Oggetto: **[ID 9551]** Progetto di un impianto fotovoltaico della potenza complessiva di 62,75 MW + 20 MW di accumulo integrato con agricoltura nei Comuni di Rotello, Santa Croce di Magliano e San Giuliano di Puglia (CB), con cavidotto 36 kV e nuovo ampliamento S.E. "Rotello 36 kV" sita nel Comune di Rotello (CB) – proponente Star Molise s.r.l. – **Controdeduzioni al parere MIC_SS-PNRR/29/02/2024_0007210-P**

Il sottoscritto Mario Palma, nato a Napoli il 04/11/1976 - C.F.: PLMMRA76S04F8390, in qualità di Amministratore Unico della società Star Molise s.r.l. P.IVA: 09898851218, in relazione alla procedura in oggetto, di seguito intende riscontrare il Parere istruttorio della Soprintendenza Speciale per il PNRR pervenuto in fase di consultazione al pubblico e pubblicato sul portale del Ministero dell'Ambiente e della Sicurezza Energetica Codice Elaborato MASE-2024-0039642 del 05/03/2024.

Figura 1: Stralcio TDA-04-Vincoli architettonici e archeologici

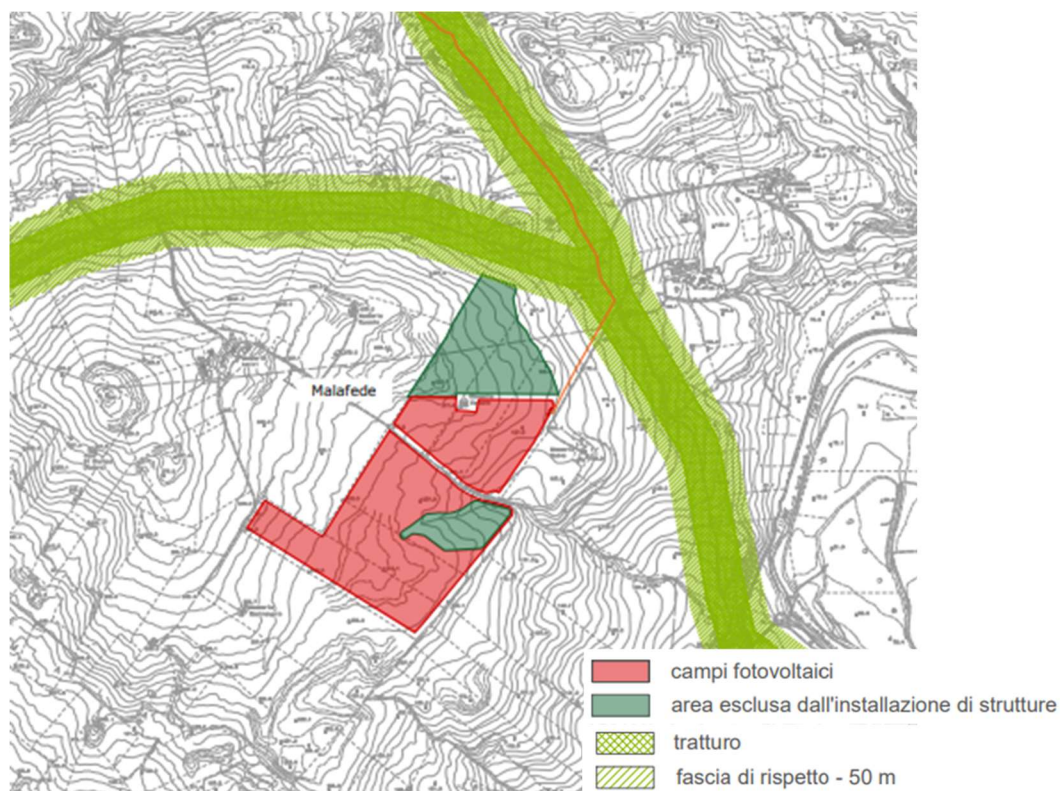
Tornando ad analizzare lo stralcio inserito in fig. 1, la presenza dell'area definita dal retino verde, esclusa dall'installazione delle strutture, enfatizza ulteriormente la distanza dell'Impianto dal tratturo Celano Foggia.

Dallo stralcio di tavola qui rappresentato, si evince chiaramente che le aree di progetto identificate dal retino rosso sono effettivamente distanti dalla fascia di rispetto dei tratturi presenti all'interno della "Carta della Trasformabilità P1" e della "Carta dei vincoli, dei demani, delle proprietà collettive", facenti parte del P.T.P.A.A.V. n. 2 "Lago di Guardialfiera – Fortore Molisano".

Figura 2: Stralcio elaborato TDA-16_Distanze da elementi areali PTPAAV.2

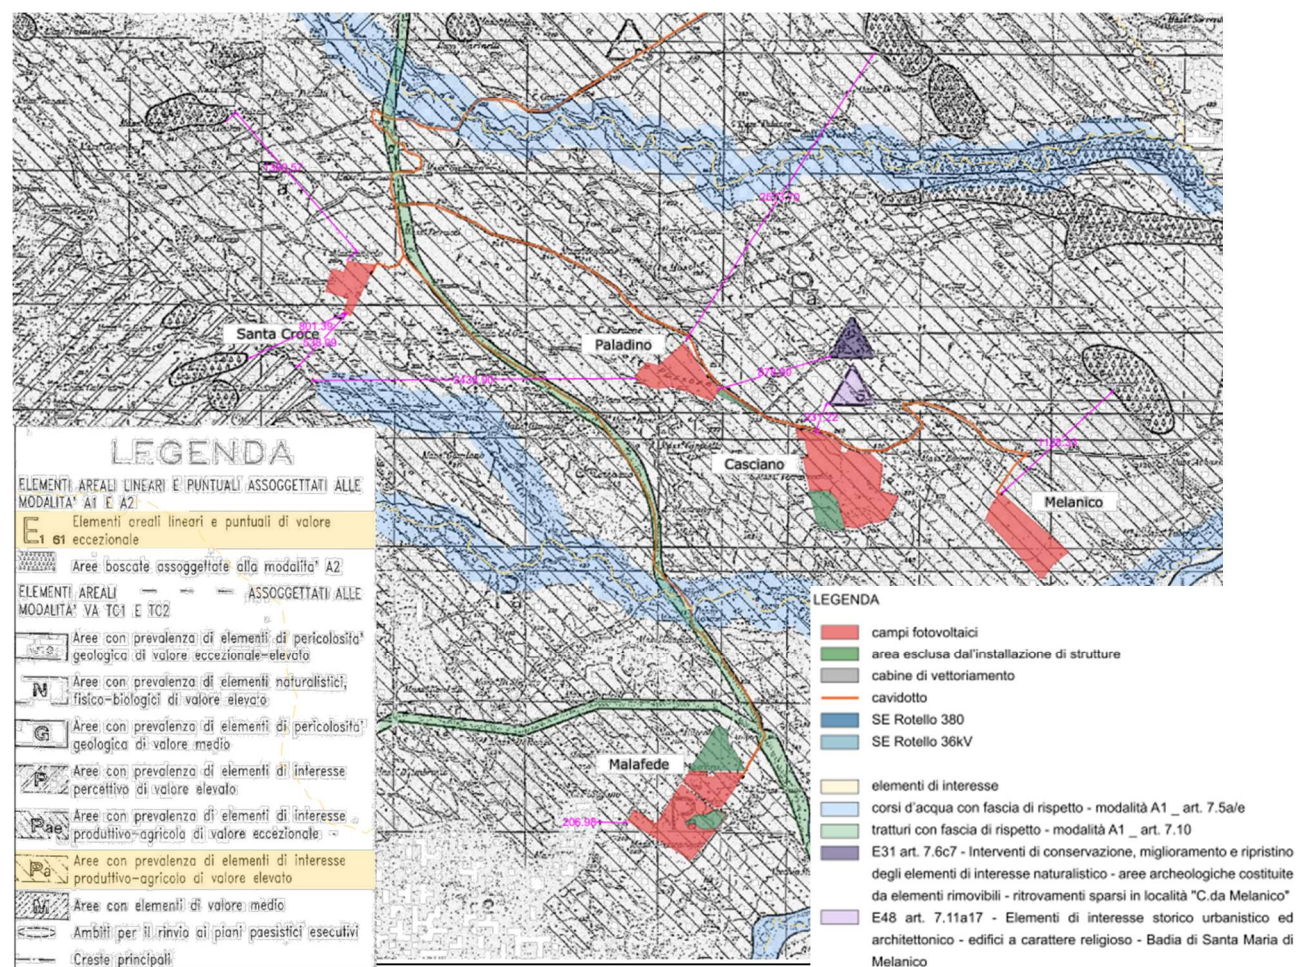
Inoltre, nello stralcio inserito in figura, vengono poste in evidenza le distanze dei 5 sottocampi dagli elementi areali identificati nella legenda della carta della trasformabilità P1 del P.T.P.A.A.V., volte a sottolineare la NON interferenza dei lotti con gli stessi elementi.

Si ribadisce, pertanto, che i sottocampi in progetto NON interferiscono con alcuna delle evidenze inserite in mappa, ovvero:

Figura 4: Stralcio TDA-04_Vincoli architettonici e archeologici

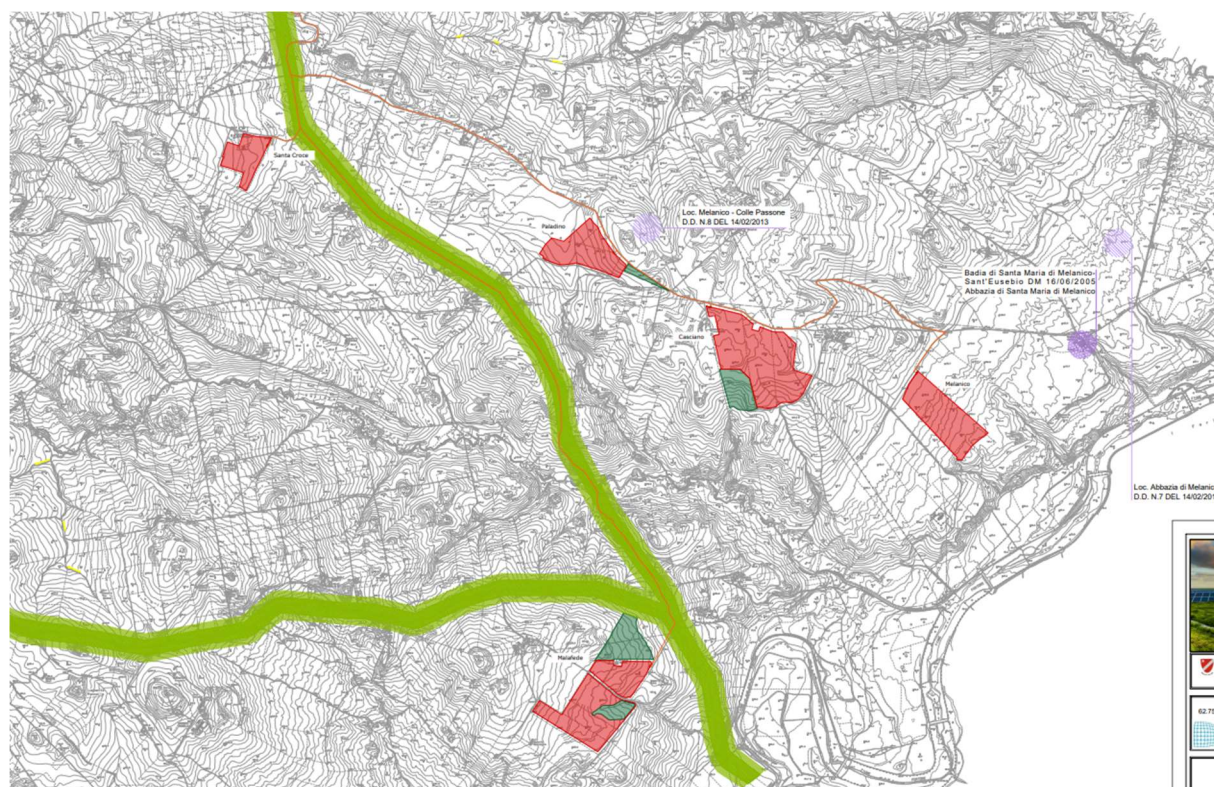
Si riporta di seguito uno stralcio dell'elaborato grafico "TDA-04_Vincoli Architettonici e Archeologici" da cui si evince che i lotti in progetto non interferiscono con le zone vincolate.

Figura 5: Stralcio elaborato TDA-05_Vincoli Paesaggistici e relativa legenda

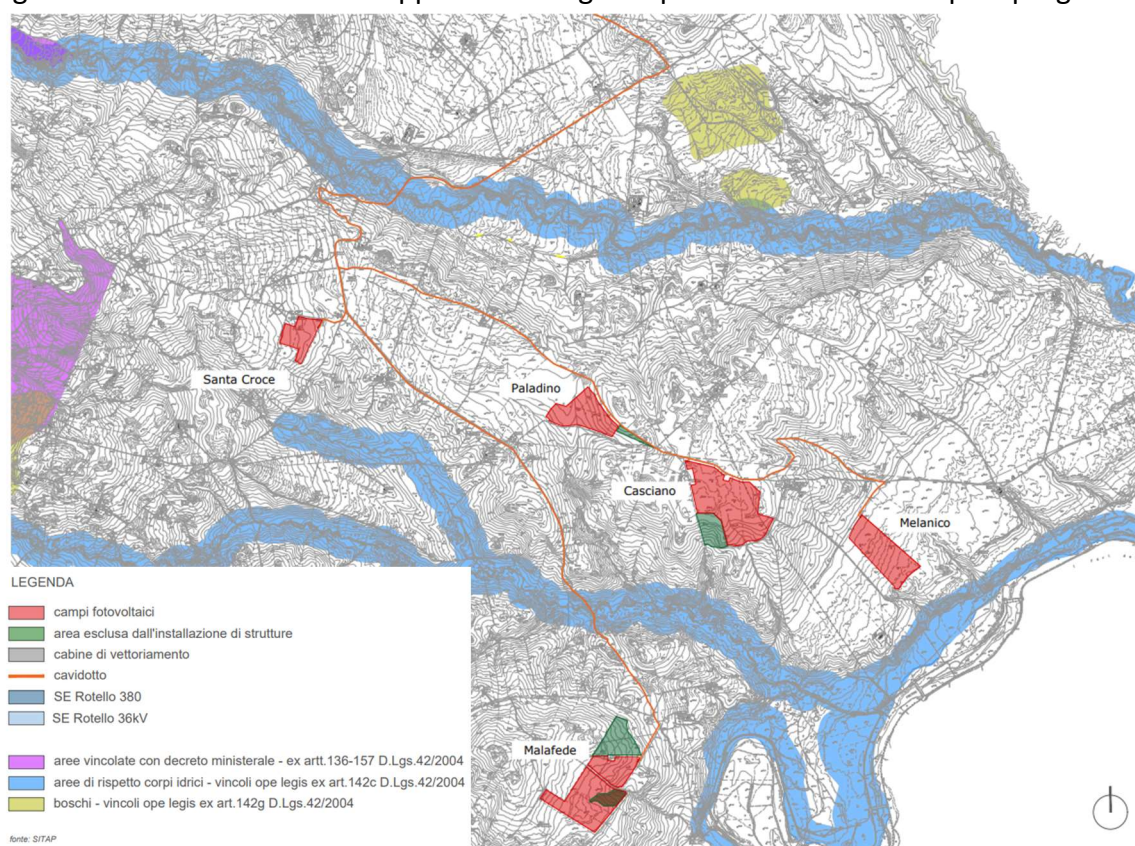
Dalla figura 5 sopra riportata si evince in modo incontestabile che i lotti di progetto NON presentano alcuna interferenza con i beni tutelati per legge, così come evidenziati in legenda. L'unica interferenza configurabile è quella del cavidotto con il Torrente Tona ed il Vallone Covarello, affluenti del fiume Fortore, tutelati ai sensi dell'art. 142, lett. c) del D. Lgs. 42/2004,

interferenza che, IN OGNI CASO, sarà risolta mediante l'utilizzo della TOC, ovvero: in corrispondenza del Torrente Tona e del Vallone Covarello il cavidotto sarà posto in opera con tubazione in sotterranea, al fine di evitare non solo ogni possibile criticità idraulica con il territorio circostante, ma anche l'eventuale rischio di intaccare gli alvei dei due affluenti.

Figura 9: Stralcio del SIA_analisi di intervisibilità teorica dell'impianto in progetto con raggio 10 Km

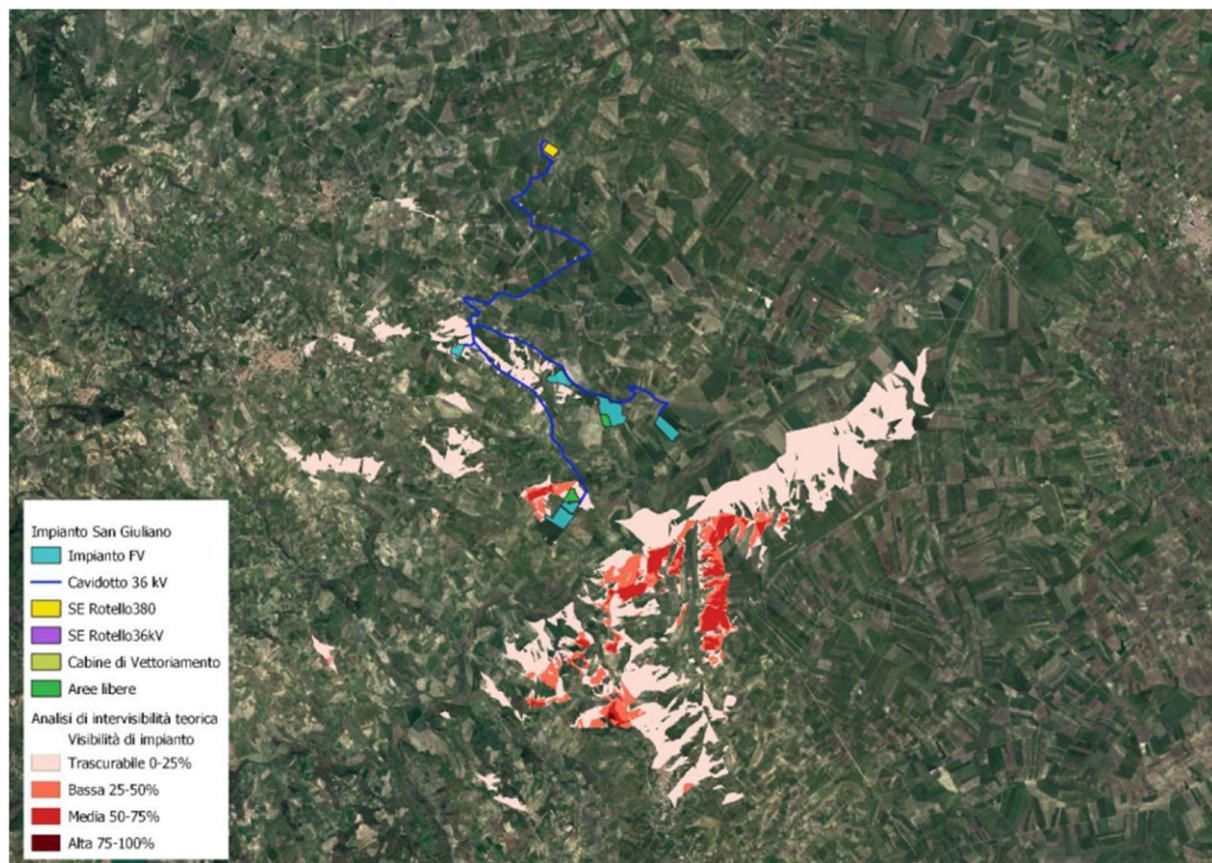
Per meglio chiarire quanto sopra esposto, si riporta di seguito uno stralcio dell'elaborato grafico “TDU-05_Carta di intervisibilità teorica”.

La scrivente società ritiene, pertanto, che in merito alla questione testé menzionata non ci sia altro da aggiungere, posto che è stato tutto precisato e chiarito nello stralcio su riportato e da quanto già ampiamente dichiarato nello Studio di Impatto Ambientale.

Figura 10: Stato Ante Operam

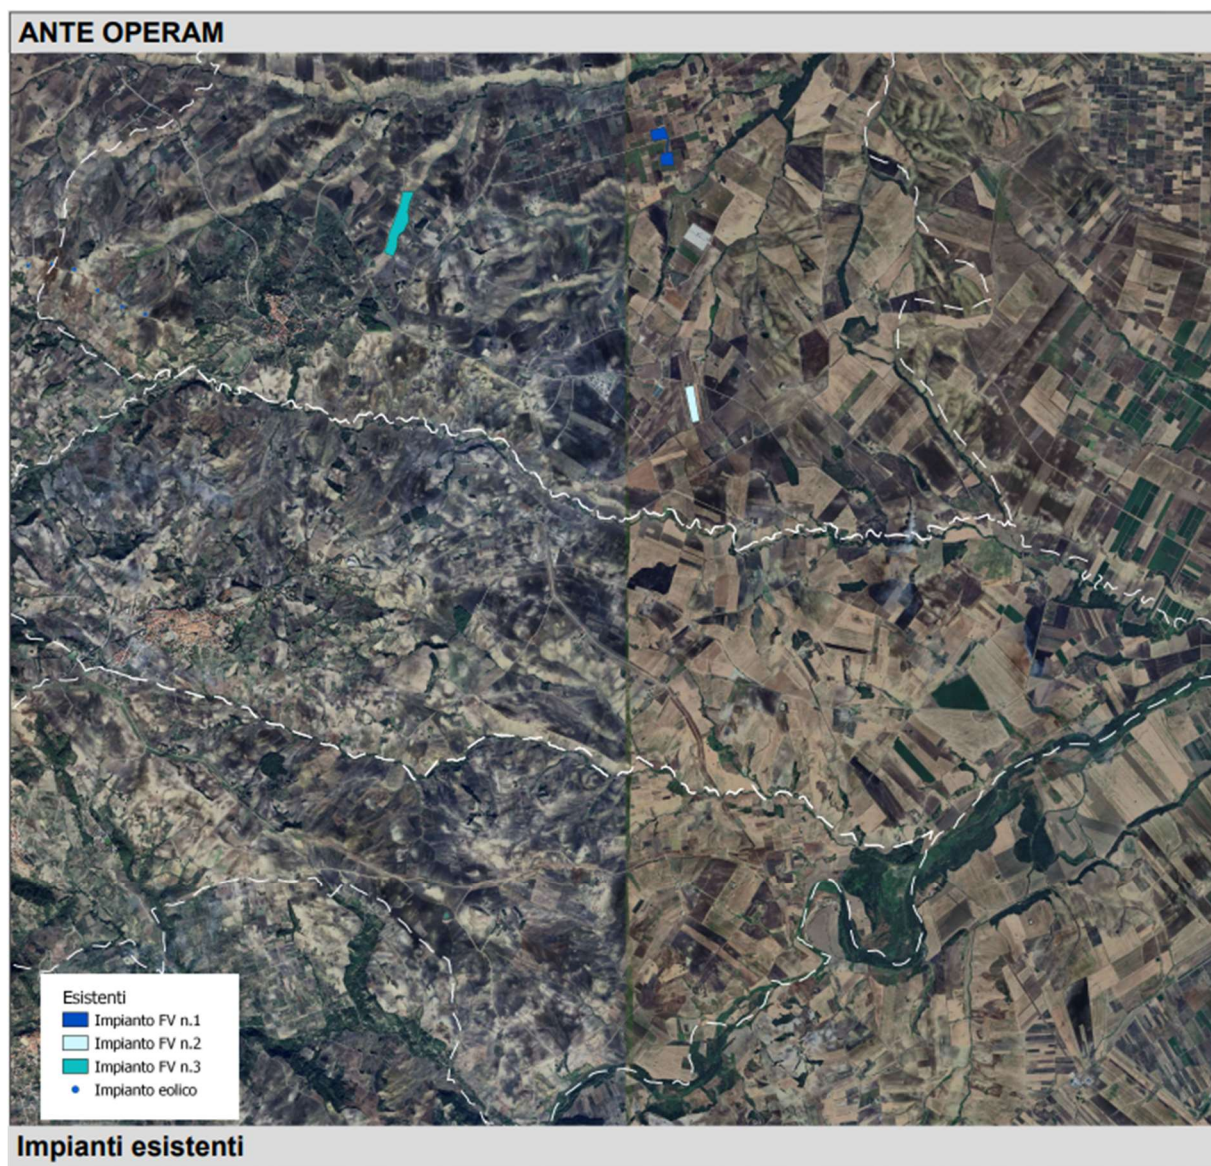
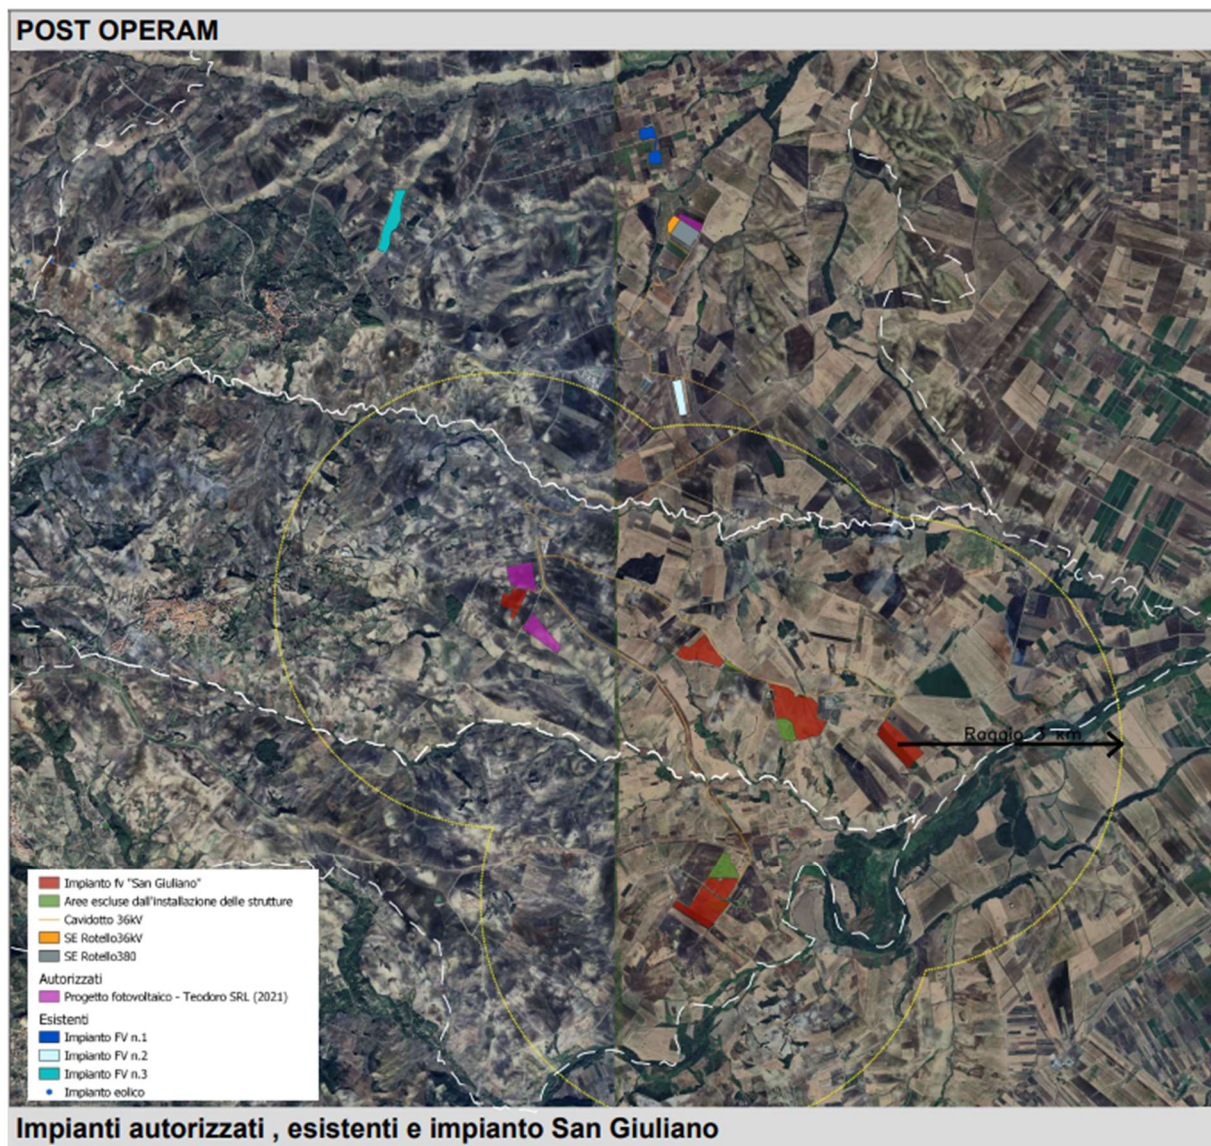
Come si evince chiaramente dall'ultima rappresentazione grafica menzionata, si ribadisce che quasi tutti gli impianti in corso di valutazione sono collocati nel territorio di Rotello.

Figura 18: Stralcio TDU-07_Inquadratura localizzazione impianti

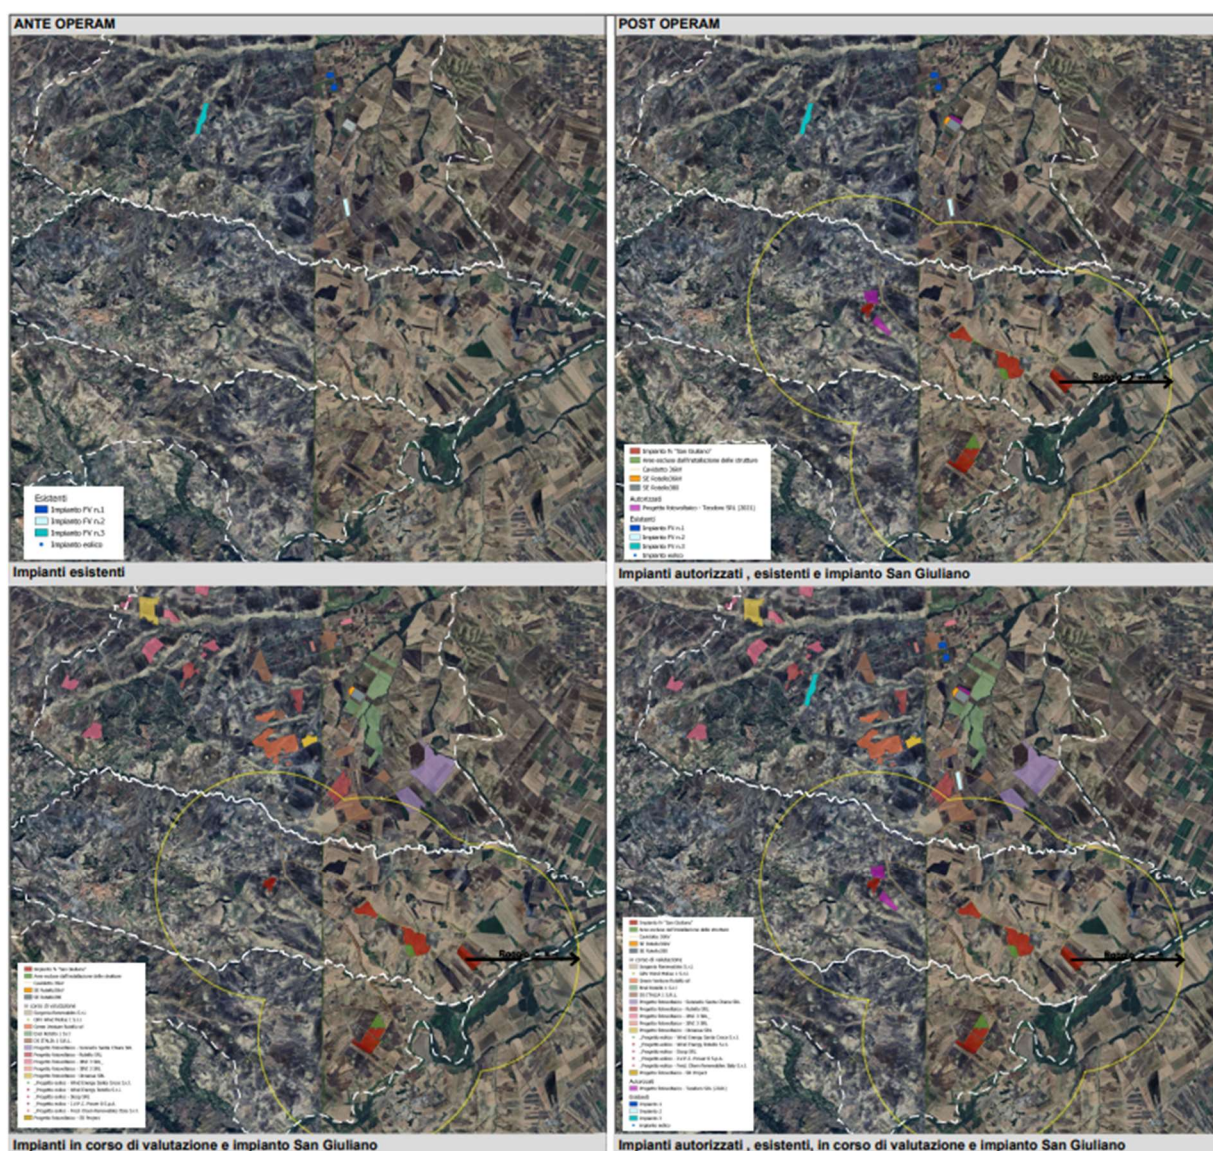
Sul nono motivo *“l’effetto cumulo derivante dalla presenza di ulteriori impianti di energia rinnovabile, alcuni già autorizzati, altri in corso di valutazione, che in ragione dell’estensione del progetto in esame, verrebbe a determinare la percezione di un fronte visivo di 1,2 km occupato da impianti fotovoltaici;”.*

Nel richiamare tutto quanto ampiamente analizzato nel corso della trattazione in merito all'effetto cumulo, si rimanda all'elaborato grafico prodotto e, per brevità, di seguito nuovamente riportato al fine di analizzare, nello stato di progetto, l'effetto cumulo determinato dalla compresenza dell'impianto in questione e degli impianti esistenti, autorizzati ed in corso di valutazione (sia eolici che fotovoltaici).
